监 理 通 知 单

工程名称：肇源县通威 100MW 渔光一体光伏发电项目

编号：ZYYG-ZHJL-852-TZD-124

事由：关于你单位站内道路浇筑相关事宜

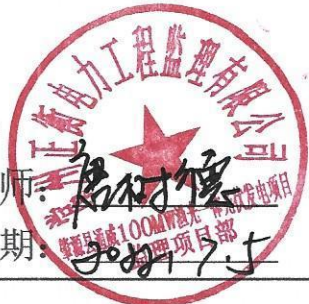
经我方监理及业主现场巡视检查发现，你单位综合楼及配电楼台阶与建筑之间未预留 20mm 变形缝，存在严重的质量隐患；现要求你单位对该问题立即进行整改，严格按照图纸及设计要求进行施工，确保施工质量！

要求你单位于 2022 年 07 月 07 日前填报回复单。若按期未整改，我方将依据相应合同条款对你单位进行经济处罚，望你单位重视！
